不 具 合 箇 所 説 明 図

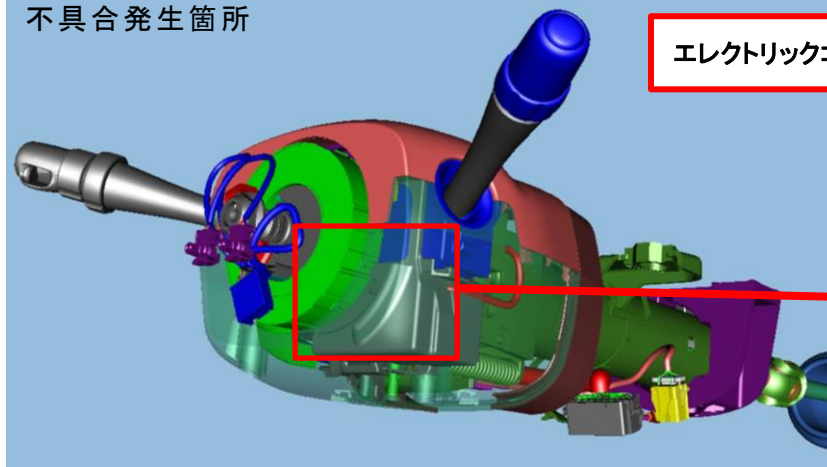
不 具 合 発 生 箇 所

エレクトリックコラムロック

は不具合発生部品

ハンドルロックを作動させるモーターの製造が不適切なため、モーター内部のコイルの絶縁体が損傷しているものがある。そのため、そのままの状態で使用を続けると、コイルが短絡してモーターが作動しなくなってハンドルロックが解除できず、エンジンが始動できないおそれがある。

左ボディー構造部分に青色ペイントを塗布する。

全車両、エレクトリックコラムロックを良品に交換する。
